STAROSTWO POWIATOWE W BYDGOSZCZY

OR-VII.272.1.42.2020

ODPOWIEDZI NA ZAPYTANIA

„TERMOMODERNIZACJA LICEUM OGÓLNOKSZTAŁCĄCEGO IM. LEONA WYCZÓŁKOWSKIEGO W KORONOWIE WRAZ Z PRZEBUDOWĄ CZĘŚCI POMIESZCZEŃ I ROBOTAMI TOWARZYSZĄCYMI” o treści:

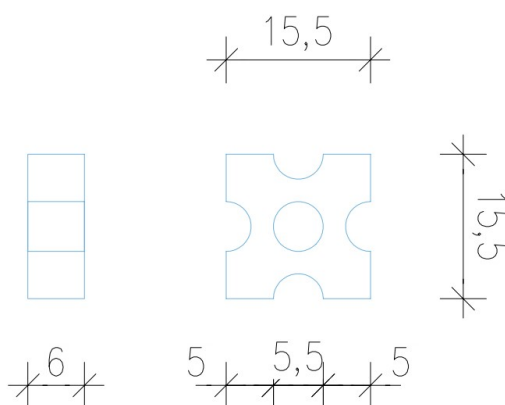
40. W odniesieniu do zapisów opisu technicznego branży architektonicznej i konstrukcyjnej projektu wykonawczego, dział 2.7, punkt 2.7.7, proszę o załączenie inwentaryzacji ilości miejsc uzupełnień elewacji z cegły wraz z podaniem ilości cegieł w jednym miejscu do przemurowania/uzupełnienia.

Zamawiający odpowiada

W ofercie należy ująć ilości cegieł i miejsc napraw zgodnie z przedmiarem robót. Aktualny stan elewacji przedstawiono w dokumentacji fotograficznej do projektu wykonawczego i oceny stanu technicznego.
